「もんじゅ」廃止措置計画及び保安規定の変更認可申請について
(審査会合における指摘事項等の回答)

2022年 10月24日
日本原子力研究開発機構 (JAEA)

廃止措置計画に関する指摘事項

①原子炉補機冷却水熱交換器 (C系)

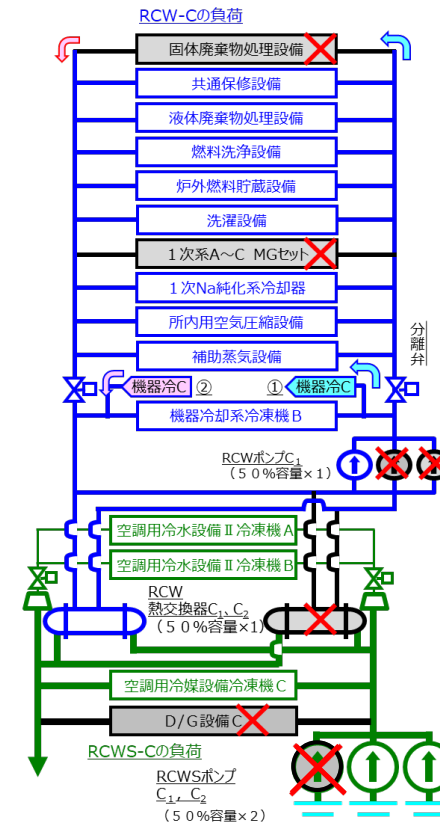
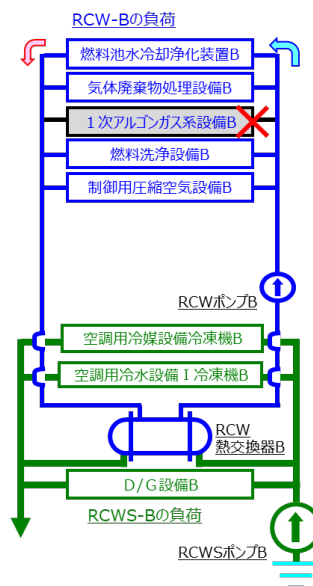
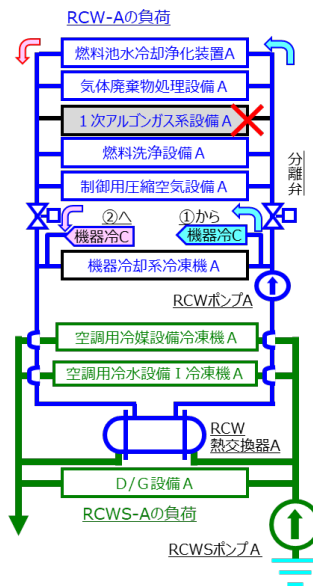
「既許認可どおり」としていた性能維持施設の維持台数を明確化した際、第2段階への移行に伴い維持台数を削減した設備及び削減理由を説明すること。
 性能維持施設の削減理由について、削減によってプラントの安全機能に影響を与えないことを、定量的な評価や代替方法等の根拠を充実させ、説明すること。

3,200×10³ kcal/hの熱交換器を2基設置しているが、熱負荷が3,090×10³ kcal/h程度であり、「機能・性能に必要な最低台数」は1台。(他は自主的に管理)

600m³/hのポンプを3台設置しているが、必要な流量は550.6m³/h程度であり、「機能・性能に必要な最低台数」は1台。(他は自主的に管理)

50%容量のポンプが3台設置 (1台は予備) されている。C系の負荷には安全機能に関連する設備がなく、停止時の時間的余裕が十分にあるため、「機能・性能に必要な最低台数」は2台。(他は自主的に管理)

リカバリープラン設備

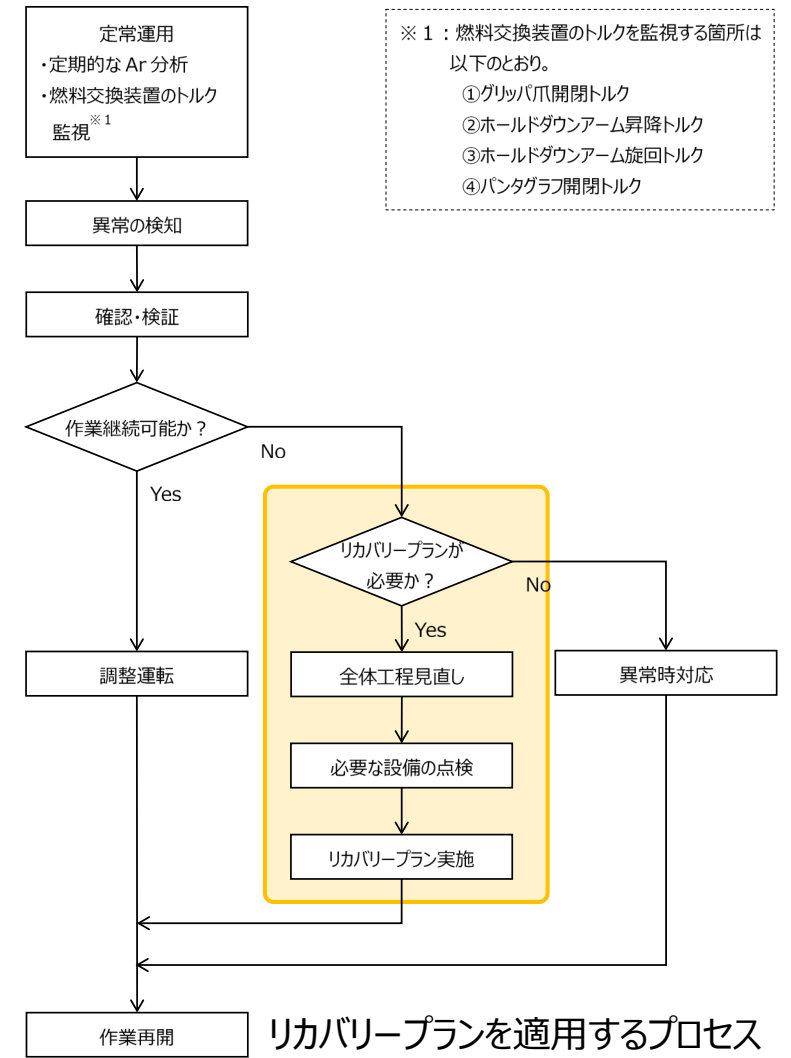
リカバリープラン設備について、保安規定での位置づけ、保全・検査の考え方、適用プロセスについて説明すること。

- リカバリープラン設備の施設管理は、保安規定第103条（施設管理計画）に基づく『特別な保全計画』で行う。
- 『特別な保全計画』に基づいて休止設備としていたリカバリープラン設備を使用する必要がある段階で、健全性を確認する点検を行い、定期事業者検査にて性能を確認する。
- リカバリープランを適用するプロセスは、保安規定に基づく品質マネジメントシステムにて定める。

表 水・蒸気系等発電設備の解体作業工程

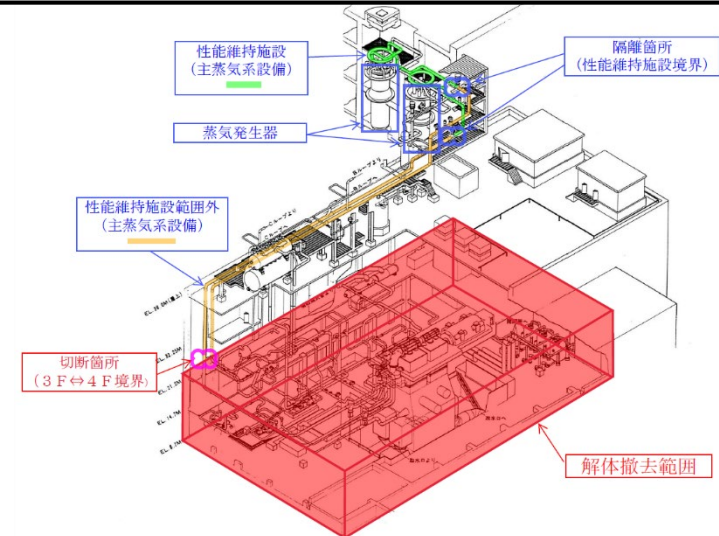
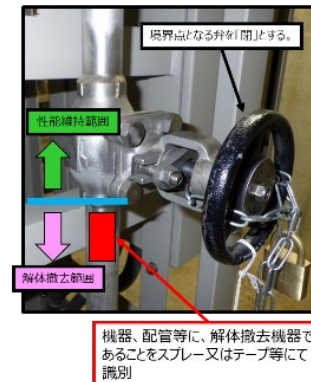
水・蒸気系等発電設備の解体撤去について、解体撤去の対象、時期、性能維持施設との取り合いを明確化するとともに、解体工事が性能維持施設に影響しないことを説明すること。

- 第2段階前半における水・蒸気系等発電設備の解体は、性能維持施設との隔離を確実に実施することで安全に解体作業を遂行できることから、タービン建物3階以下に設置されている機器を対象に実施する。
- 解体作業は、2023年度から2026年度までの期間とし、この間に主要機器の解体撤去を順次進めるほか、並行して配管、弁、ポンプ及び小型機器類の解体撤去を進める。
- 性能維持施設との取り合い箇所については、隔離（機械品の隔離、電気品の隔離）を行うとともに、隔離箇所及び解体撤去機器の識別を確実に実施することで、解体作業中において性能維持施設に影響を及ぼさない措置を講じる。

図 表面線量率の測定結果の度数分布

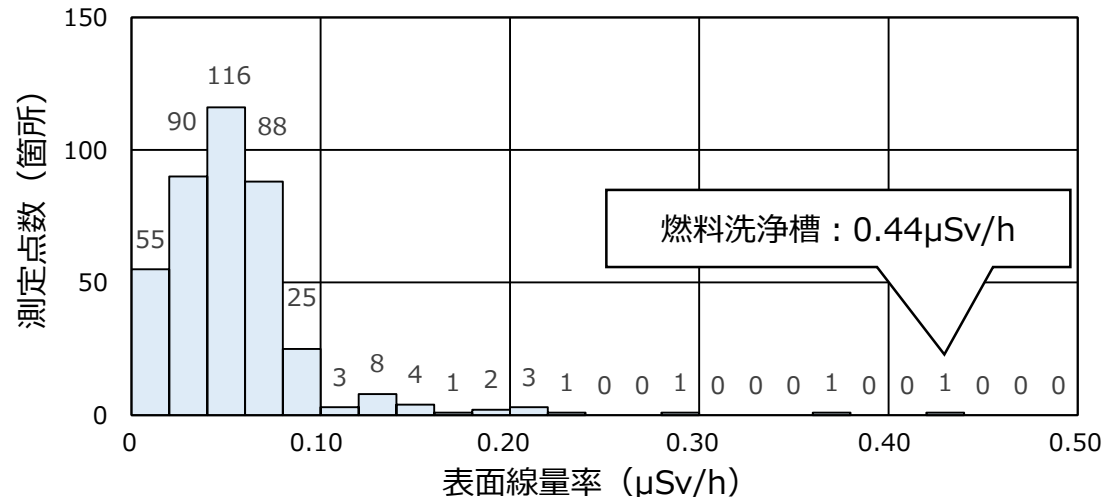
汚染分布評価の実施概要、添付書類五に記載の測定箇所について測定方法及び評価結果を説明すること。

二次的な汚染の評価から得られた表面線量率の度数分布を図に示す。「もんじゅ」における二次的な汚染は十分に小さく、最大値 (燃料洗浄槽 : 0.44 μ Sv/h) でも一般的な原子炉の廃止措置で実施される解体工事前の汚染の除去後よりも十分に低い値であることを確認した。

図 地質ボーリング作業 体制

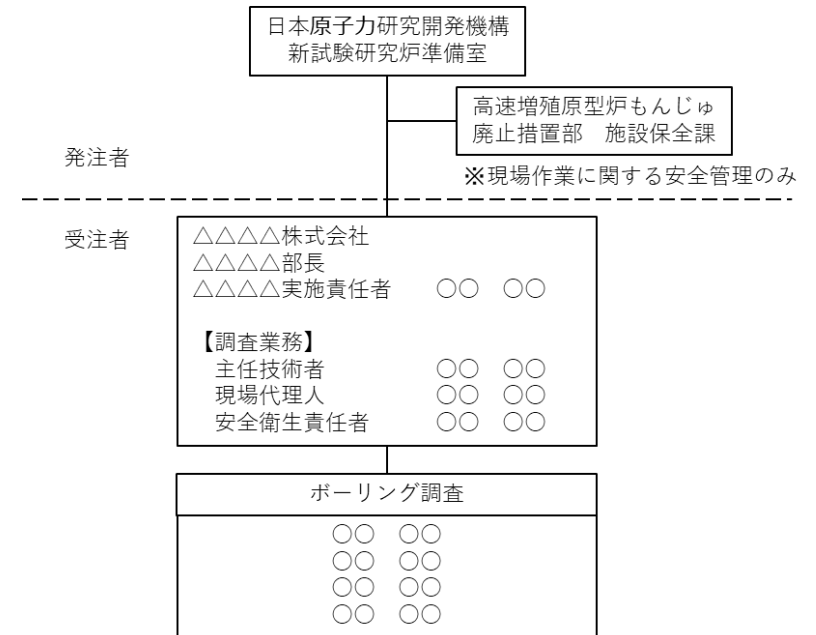
「もんじゅ」敷地内において実施する試験研究炉設置候補地の地盤調査について、保安規定に基づく安全管理の状況を説明すること。

- 試験研究炉設置候補地の地盤調査は、試験研究炉担当部署である「新試験研究炉準備室」の下で民間地質調査会社が実施しており、「もんじゅ」は新試験研究炉準備室からの依頼を受けて現場作業に関する安全管理を実施している。
- 具体的には、「もんじゅ」は、作業従事者に対して保安規定第117条に基づく保安教育を実施するほか、災害や人身事故等の発生時には保安規定及び所長承認文書に基づく通報連絡等の初動対応を実施している。

もんじゅ体制図 (組織変更後)

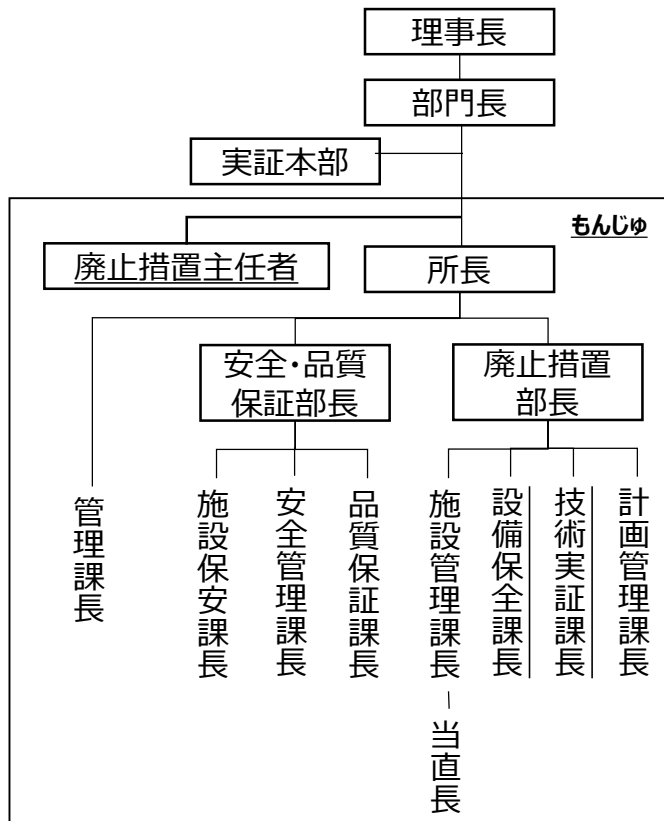
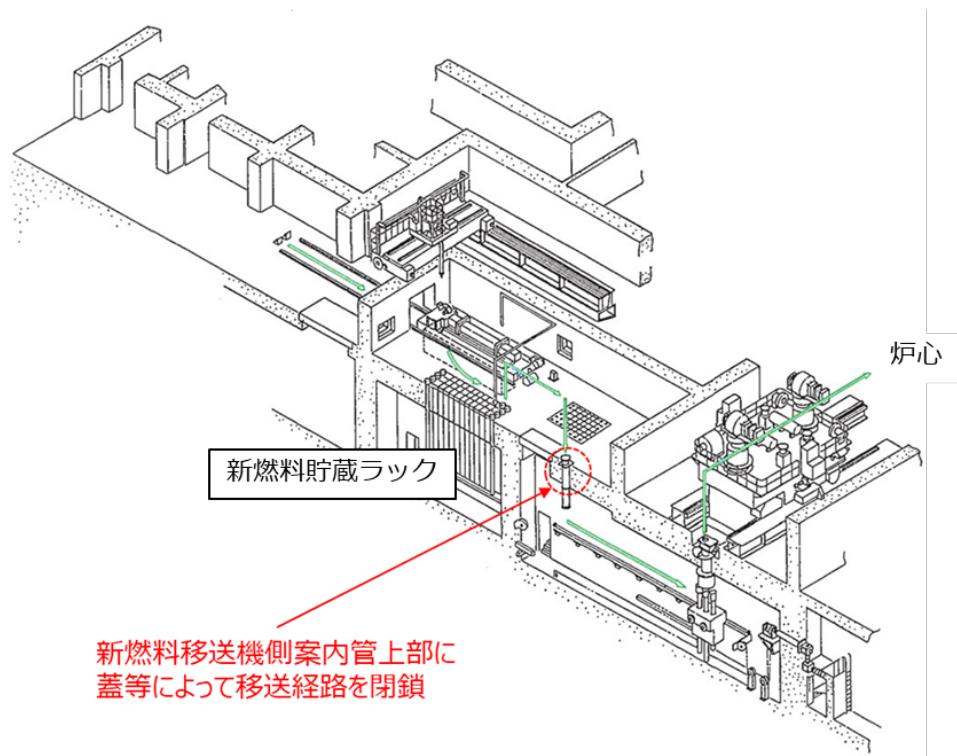
組織変更について、現行組織での業務が変更後の組織に漏れなく移管されていること及び組織変更の効果を説明すること。

- 組織変更を行うにあたり、保安規定に定められた業務所掌を整理し、全ての業務が漏れなく変更後の組織に移管されていることを確認した。
- 組織変更は、組織及び業務の統合による業務の合理化、第2段階で本格化する解体撤去作業及び廃棄物処理作業に係る体制の強化等を目的として実施する。

燃料集合体貯蔵・配置記録 (炉内燃料配置記録及び炉内燃料取出量記録)

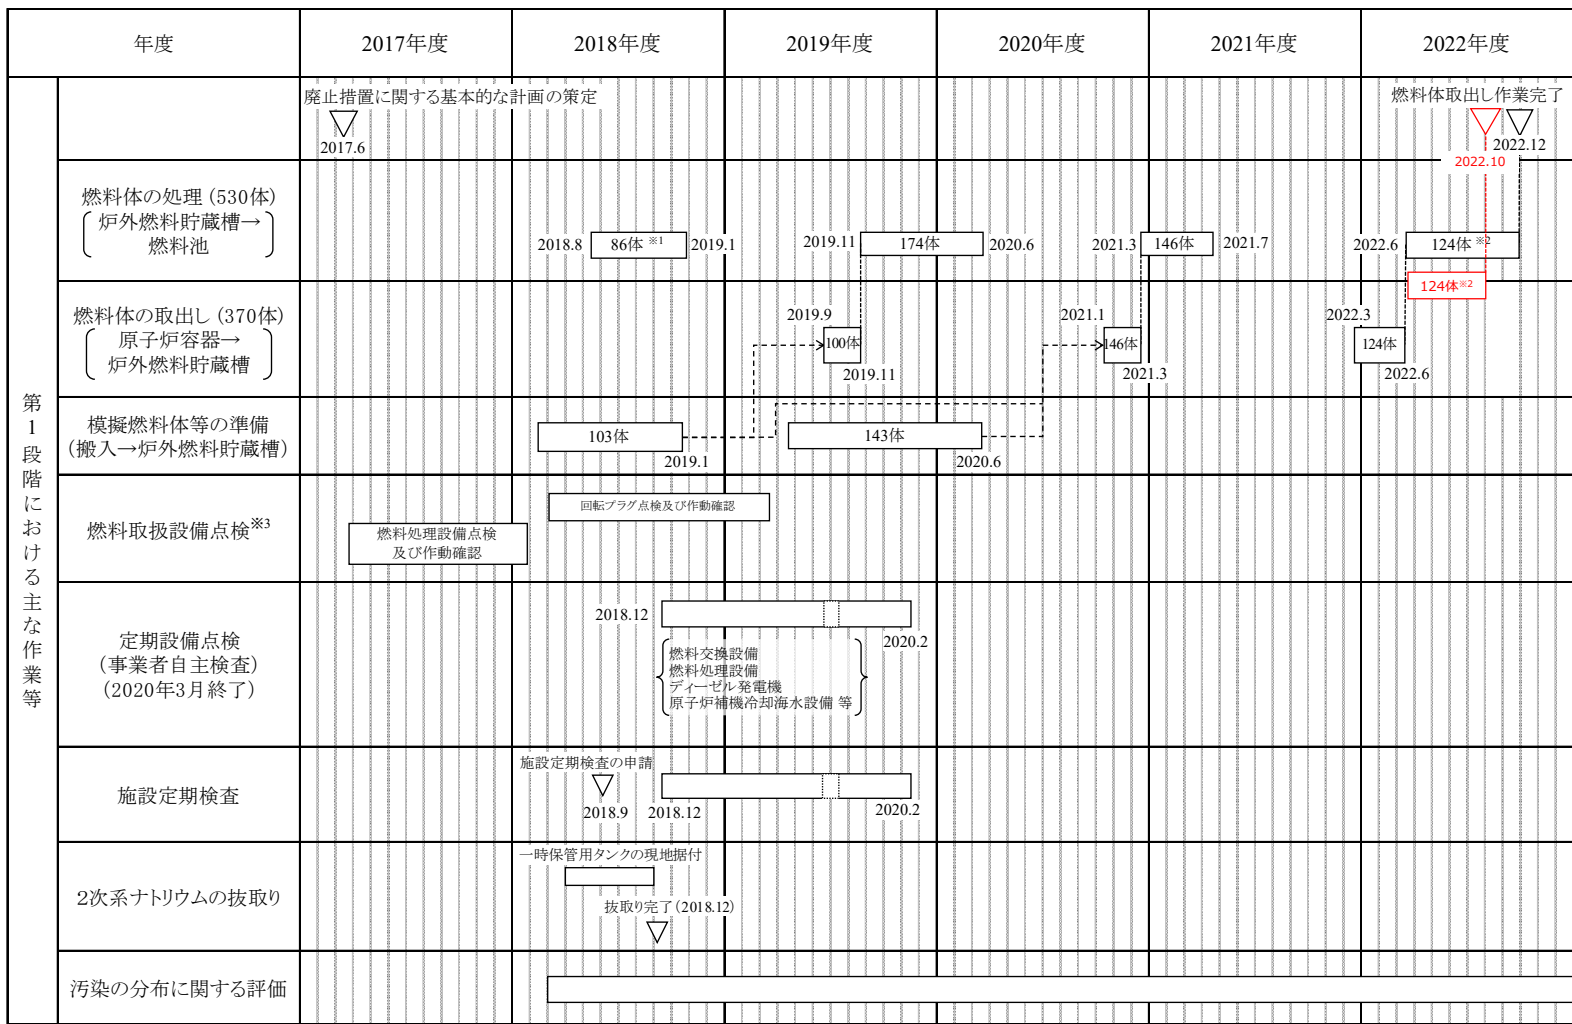
第1段階における燃料体取出し作業において、燃料体が炉心等から取り出されていることを資料を用い明らかにする。

- 審査基準※では、「燃料体が炉心等から取り出されていることを明らかにする資料が添付されていること」の要求されている。
- よって、保安規定に基づく燃料体の貯蔵・配置に係る記録として次の記録を廃止措置計画認可申請書に添付する。
 - ・燃料集合体貯蔵・配置記録 (炉内燃料配置記録及び炉内燃料取出量記録)
 - ・炉外燃料貯蔵槽貯蔵記録
 - ・燃料池貯蔵記録
